Centrum
Leczenia
Oparzeń
im. dr. Stanisława Sakiela
w Siemianowicach Śląskich

Siemianowice Śląskie, 31.10.2024 r.

dotyczy: postępowania o udzielenie zamówienia publicznego na przebudowę i modernizację pomieszczeń Centralnej Sterylizacji Centrum Leczenia Oparzeń im. dr. Stanisława Sakiela w Siemianowicach Śląskich, sprawa nr CLO/ZP/34/2024

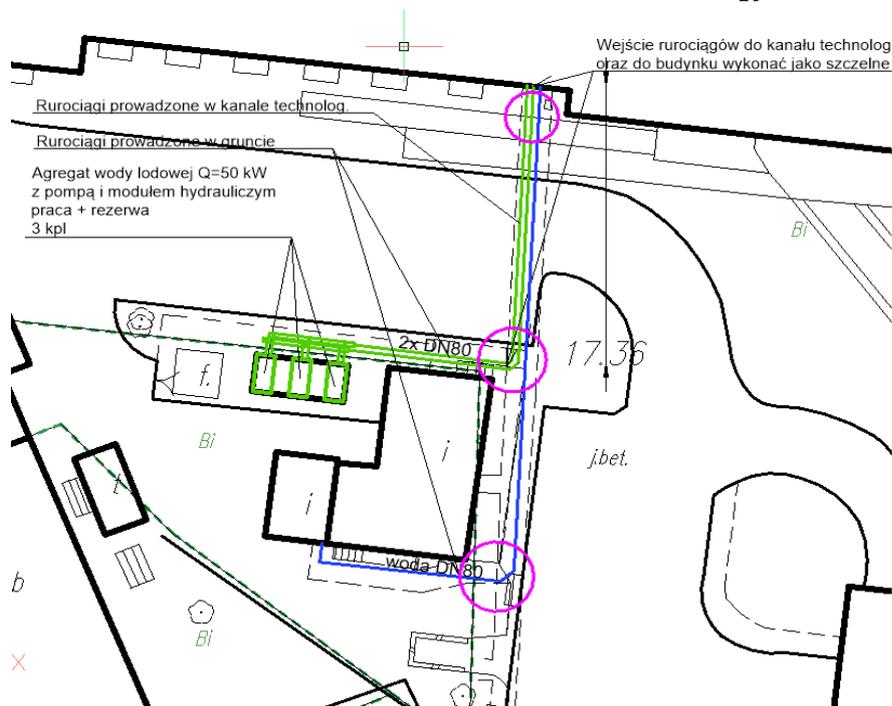
Projekt zawiera wykonanie zewnętrznego rurociągu wody bytowej i hydrantowej z rur stalowych DN 80. Montaż tej instalacji ma nastąpić w kanale technologicznym poprzez 3 szt otworów rewizyjnych o wym. 2x2 m. Czy w kanale znajduje się na tyle dużo wolnego miejsca żeby było możliwe wprowadzenie rur stalowych DN 80, łączenie ich w kanale, wykonanie próby szczelności i zaizolowanie ?

Prace są możliwe do wykonania – jednak należy uwzględnić ich niestandardowość i wyższy stopień trudności. Do wprowadzenia rur do kanału przewidziano rozbiórkę nawierzchni i odkrycia kanału technologicznego w trzech miejscach – prace uwzględnione w części budowlanej.
